Veřejná zakázka: MVE jez Rajhrad vč. rekonstrukce jezu a rybí přechod

Vysvětlení zadávací dokumentace č. 2

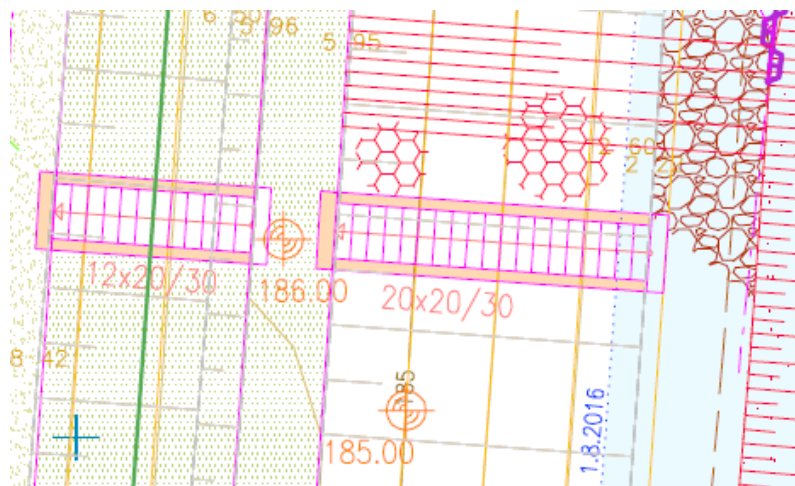
Dodavatel si touto cestou dovoluje požádat zadavatele o sdělení, zdali lze pro dodávku štětovnic použít již použité štětovnice, avšak nijak nepoškozené štětovnice, nebo zda zadavatel trvá na zabudování nově zakoupených štětovnic.

Dodavatel by chtěl v této souvislosti poznamenat, že při využití již použitých, nepoškozených štětovnic může být dosaženo výrazné finanční úspory a z pohledu ekologie i ke snížení uhlíkové stopy stavby.

V projektu DPS a statickém výpočtu jsou uvažovány štětovnice VL 604. Štětovnice mají v projektu požadované délky s předpokládanou hloubkou vetknutí do neogénu.

Dočasná štětová stěna plní funkci zajištění stavby proti průsakům vody z řeky Svatky, trvalá štětová stěna plní funkci zajištění dlouhodobé stability jezu a zamezuje jeho obtékání či podtékání a vytvoření rizikových průsakových cest podél jezu, MVE a rybochodu.

Pro vybudování dočasné štětové stěny je možné použít již použité štětovnice, pro trvalou stěnu požaduje zadavatel použití štětovnic nových.

Příslušná schodiště jsou ve výkrese C.3.2 – Koordinační situace, např.:

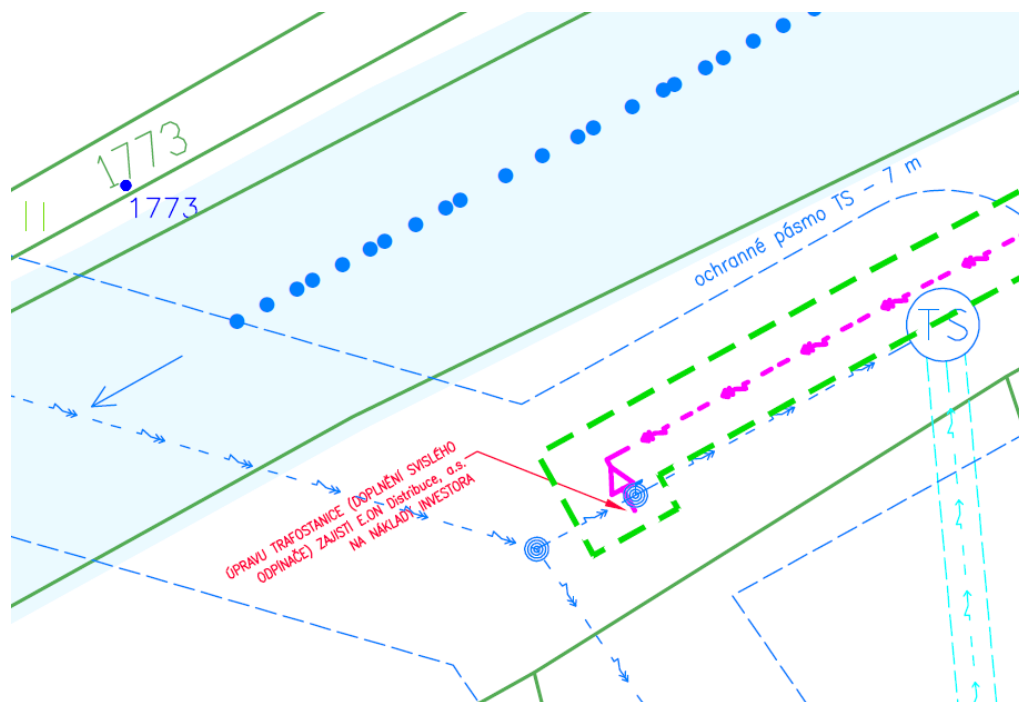
Zde jsou sice daná schodiště zobrazena, ale není zde uveden požadavek na podklad (např. zemina či štěrky), třída betonu, stupeň vyztužení, povrchová úprava či rozměry boční zídky, případný požadavek na zábradlí. Prosíme o doplnění potřebných údajů, vč. vzorového výkresu.

Dodavatel si touto cestou dovoluje požádat zadavatele o doplnění projektové dokumentace o vzorový výkres - schodiště, bližší technickou specifikaci schodišť a doplnění těchto prací do výkazu výměr, optimálně použitím standardních položek cenové soustavy, které lze dle názoru dodavatele pro tyto práce použít.

Všechny venkovní schody jsou součástí SO 11 – Venkovní úpravy. Byl doplněn detailní vzorový výkres dvouramenného schodiště (náhrada za zrušené schody v levém břehu v podjezí) na levém břehu za výtokem z rybochodu dle obrázku výše – viz. příloha D.1.11.8._SO11_Schody_ŽB_A1.pdf. Ostatní menší schodiště se provedou stejným způsobem, tj. použijí se stejné betony, ocel a procento vyztužení (jedná se o konstrukční vyztuž). Rozměry stupňů jsou rozdílné – viz. situace C.3. Pro účely výkazu prací lze odhadnout výměry poměrově ze vzorového výkresu (jedná se o minimální množství v souhrnu stavby).

V technické zprávě k SO 11 se vypouští poznámka o vyztužení schodišť ze sítí.

Stožár pro napojení kabelové vn přípojky a sloupová TS – stav 7.10.2016

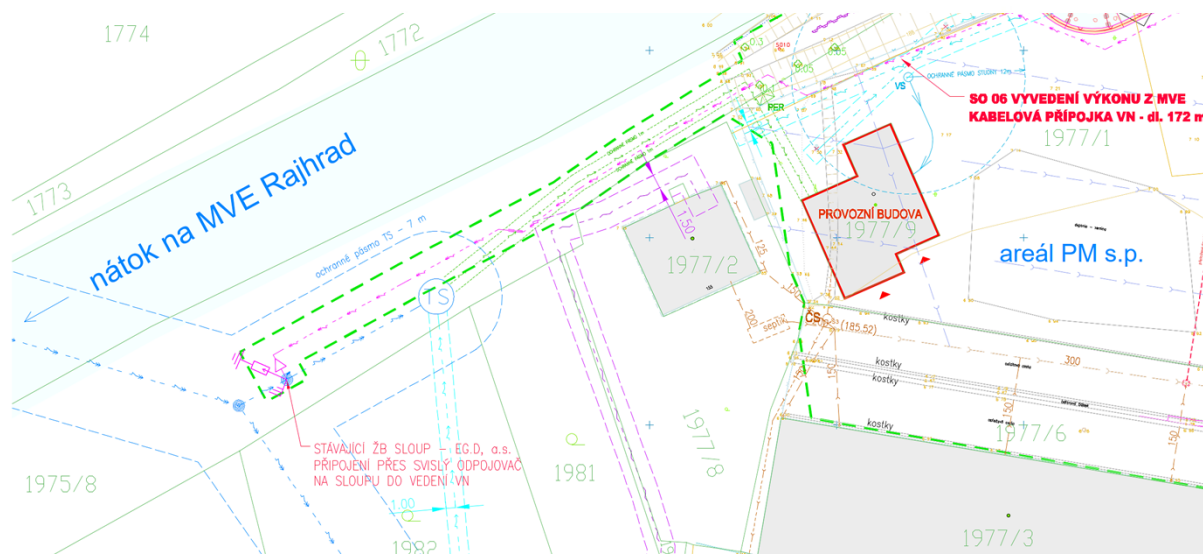
V Zadávací dokumentaci konkrétně v projektové dokumentaci je ve výkrese C.3.1 Koordinační situace – MVE jez Rajhrad a Stará pila uvedeno, že úpravu trafostanice zajistí E.ON distribuce, a.s. na náklady investora:

Chápe dodavatel správně, že má v rámci ocenění této položky ocenit pouze doplnění stávajícího podpěrného bodu o: 3 ks – Omezovač přepětí 24kV/10kA, upevnění omezovače na konzolu; 1 sadu - Kabelový svod na betonovém stožáru, včetně kabelového krytu výšky 3m, upevnění kabelů na stožár pomocí příchytů?

Ano, EG.D již zajistila instalaci svislého odpínače pro napojení kabelové vn přípojky. Zbývající specifikované zařízení zajišťuje v rámci své dodávky zhotovitel.

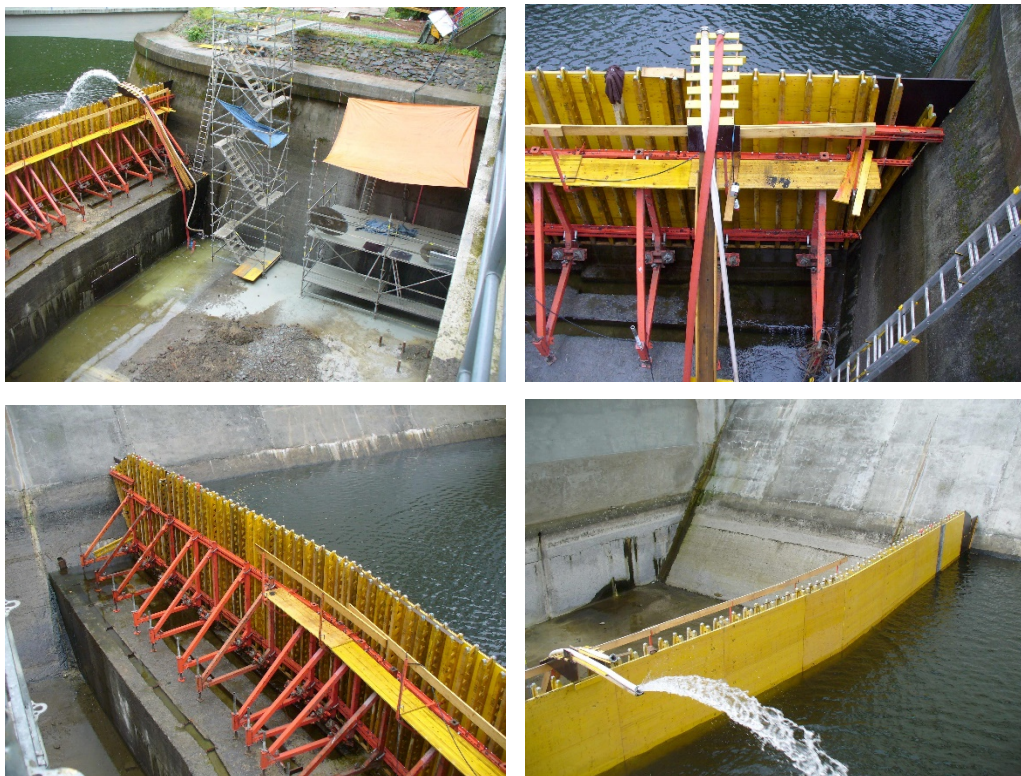
- Jak bude po zaberanění držet stěna ze štětovnic na rozhraní viz výkres D.1.5.4., z jaké hladiny se bude beranit a jaká je představa provedení rozpěrného rámu z lodi?

Dle výkresu D.1.5.4. se jedná o jímku v podjezí ve vývaru jezu, konkrétně stěna jímky mezi etapou I. a II. na dělicí zídce vývaru. Tato stěna je uvažovaná jako společná pro etapu I. a II.

Stěna je rozepřená do rámu (rámy se osazují jako celek), které se musí kotvit do dna vývaru (opět práce pod vodní hladinou) – viz. popis ve výkresu D.1.5.4.

Bude to komplikované, ale je to řešitelné – viz. foto z jímek při rekonstrukci VD Vranov.

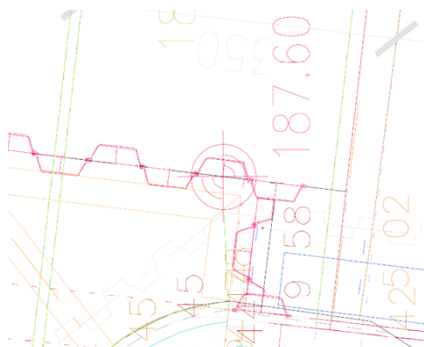
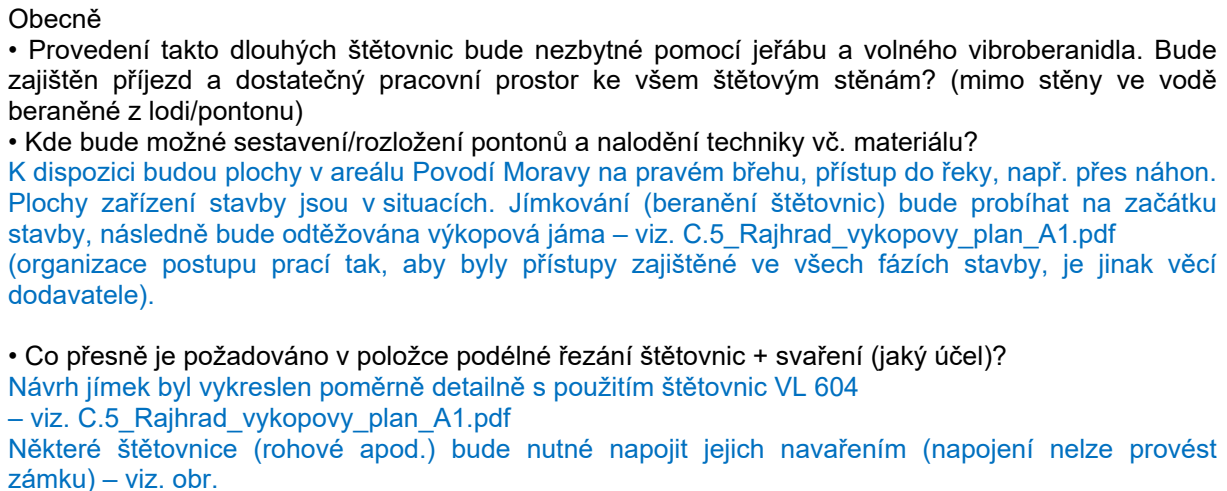
- Odkud se předpokládá vrtání mikropilot? Vrtání bude probíhat pod vodou?

Mikropiloty se uvažují v jímce vývaru pro stavbu MVE – viz. [C.5_Rajhrad_vykopovy_plan_A1.pdf](#) a [D.1.9.9_SO_09_rybochod_PRICNY_REZ_B-B_5A4.pdf](#)

Tyto mikropiloty by bylo možné připravit předem v době rekonstrukce pravé poloviny jezu, kdy bude pravé jezové pole zajímavované.

Jinak je uvažováno s prováděním z vodní hladiny ve vývaru (délka MP je až nad Q30d) a s nasazením potápěčských prací, popř. využití jiného zařízení (třeba typu kesonu – námět pro dodavatele).
